Irminio SRL

**Istanza di permesso di ricerca di idrocarburi liquidi e gassosi denominato
“Case La Rocca”. Perforazione di due pozzi esplorativi in C. da Carnesala
in territorio del Comune di Ragusa**

INTEGRAZIONI ALLO STUDIO DI IMPATTO AMBIENTALE

CONTRODEDUZIONI ALLE OSSERVAZIONI PERVENUTE

Figura 1 – particolare impermeabilizzazione e canale di scolo

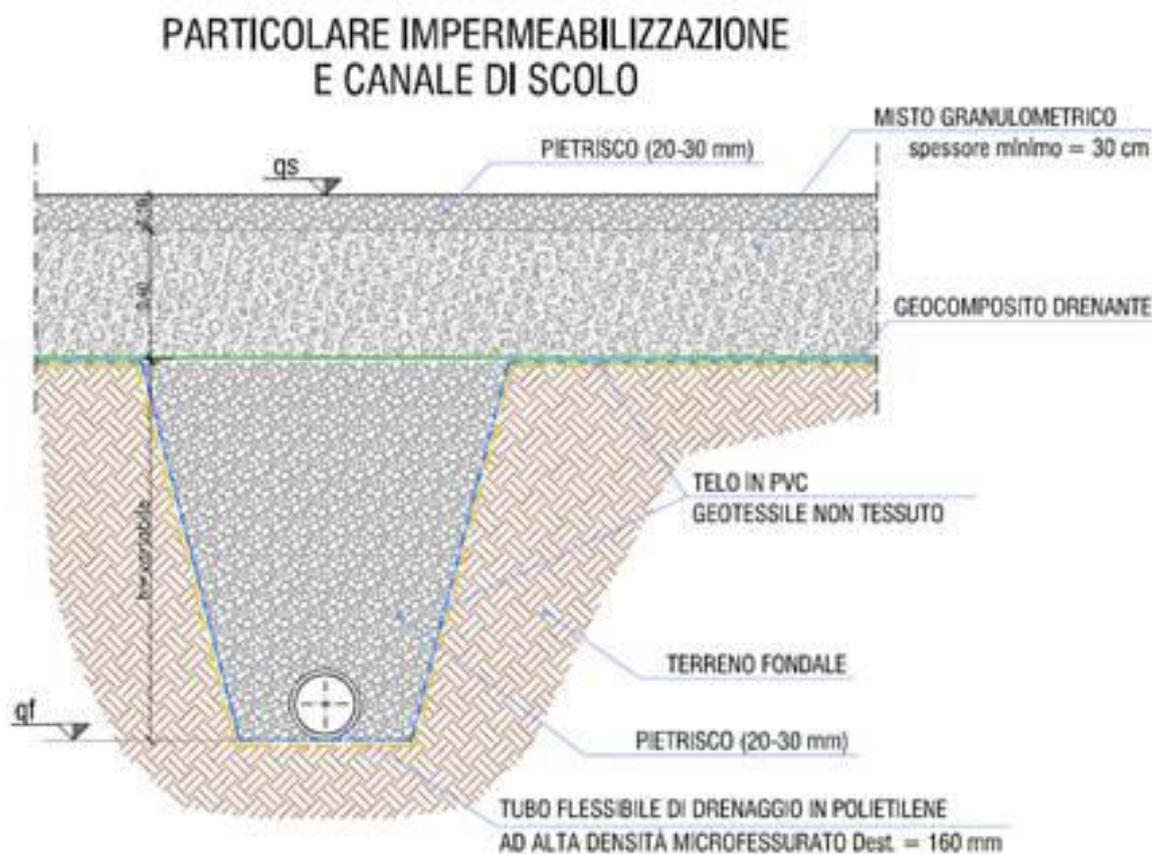
Per ciò che concerne invece la componente "suolo e sottosuolo" gli impatti maggiori sono determinati dai possibili sversamenti di idrocarburi dalle condotte o dalle strutture del pozzo, di carburanti durante le operazioni di rifornimento dei mezzi e di altre sostanze chimiche per rotture a

livello dei serbatoi. Lo smaltimento delle acque di strato e dei fanghi di perforazione può rappresentare un'altra possibile fonte di contaminazione per la componente ambientale in esame. Altri impatti sono dovuti all'occupazione fisica di suolo determinata dagli impianti estrattivi e dalle condotte e alla compattazione del terreno a causa della movimentazione di mezzi e veicoli e alla costruzione delle opere previsti dai progetti di estrazione petrolifera.

Come riportato a pag. 35 dello SIA tali opere di protezione saranno progettate tramite una serie di opere di difesa e protezione sia del suolo che delle acque tra cui l'impermeabilizzazione della piazzola e le vasche di stoccaggio e raccolta. In particolare la postazione sarà dotata di un sistema di drenaggio ed impermeabilizzazione posto in opera al di sotto dell'ultimo strato del rilevato.

Il sistema prevede n. 3 strati collocati in successione che dal basso verso l'alto consistono in:

- uno strato di geotessile tessuto non tessuto avente la funzione di protezione meccanica;
- uno strato di guaina in PVC impermeabilizzante;
- uno strato di geocomposito drenante.

I tre teli, al fine di ridurre la possibilità di inquinamento del sottosuolo e della falda idrica, saranno risvoltati per un'altezza pari a circa 40 cm sui fianchi di tutte le vasche in cemento armato presenti sul piazzale.

Le acque drenate attraverso il rilevato di superficie saranno convogliate in canali interrati colmati di pietrisco all'interno dei quali saranno posizionati dei tubi di drenaggio in polietilene microfessurati che consentiranno la raccolta di tali acque all'interno di una vasca a tenuta della capacità di 150 mc circa posta in prossimità dell'ingresso della postazione.

Lo strato finale di chiusura del piazzale è stato realizzato mediante uno primo strato di circa 40 cm costituito da inerti di varia pezzatura (misto granulometrico) e da un secondo strato di circa 10 cm costituito da ghiaietto o pietrischetto (Fig.1).

Figura 5 - stralcio della carta dei Corridoi ecologici con ubicazione dei corridoi ecologici lineare/diffusi , Stepping Stones e aree urbane, aree industriali, colture intensive individuate rispetto alla prevista postazione di sonda in C.da Carnesala (cerchio rosso)

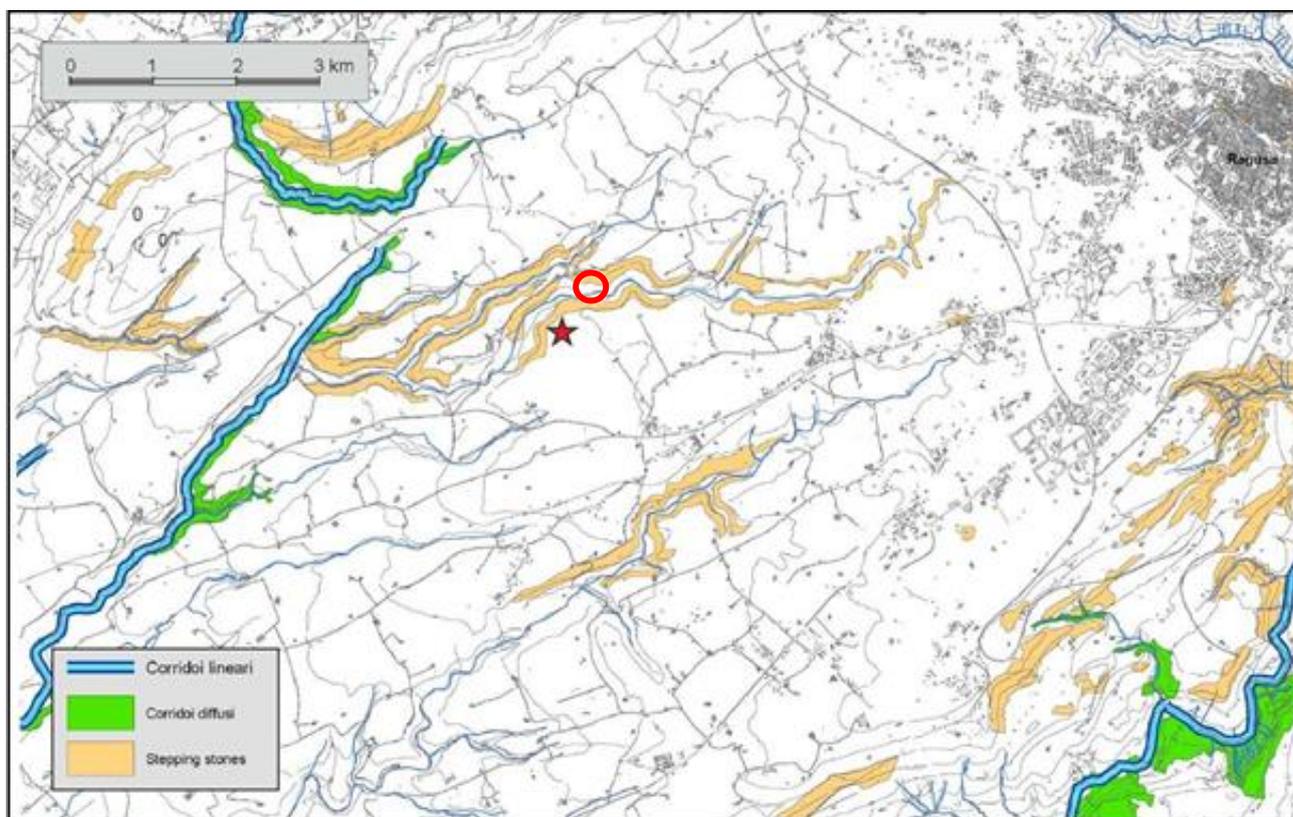
Sulla base della Cartografia “Carta dei Corridoi Ecologici” Tav C”. Scala 1:60.000 Provincia Regionale di Ragusa, l'area in cui s'intende realizzare l'impianto di perforazione si colloca circa a 300-400 m da una zona definita Stepping Stones (Fig. 5) (zone che, da definizione, servono da “pietre di guado” per la fauna che si sposta, o che cerca di spostarsi, in una matrice altamente antropizzata),

Si sottolinea che l'intervento in questione sarà realizzato a quote diverse rispetto alle zone di localizzazione delle formazioni di *Ampelodesma*, situate nel Vallone Tresauo, pertanto non vi saranno alcuna interferenza con suddetto habitat.
